Recueil des avis issus de la consultation auprès des ministères et organismes

Projet : Projet d'agrandissement du lieu d'enfouissement technique situé sur le territoire de la municipalité de Champlain par Énercycle

Numéro de dossier : 3211-23-094

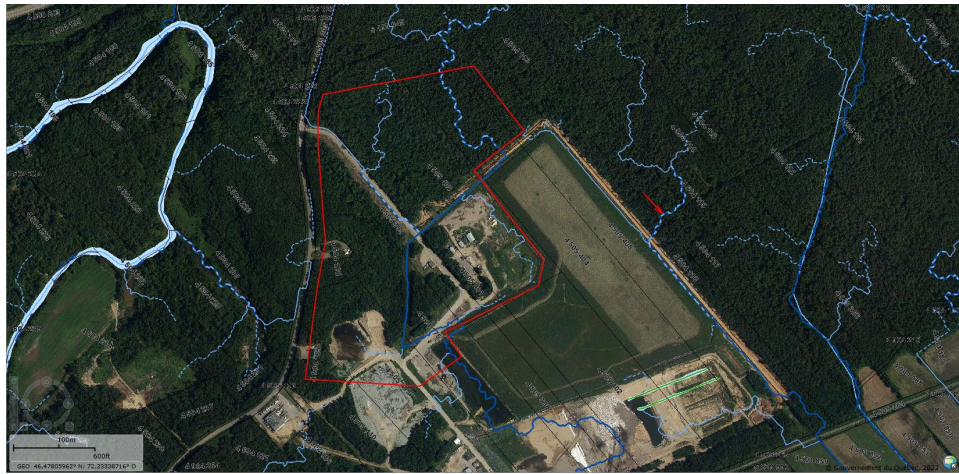
À défaut d'utiliser les clés tirées du Guide de Bazoge et al. (2015) (de mouchetures, de drainage et de texture) qui balisent clairement le diagnostic des sols, ou de présenter une autre méthode scientifique ayant permis d'établir un tel diagnostic, la caractérisation des sols telle que fournie n'est pas recevable.
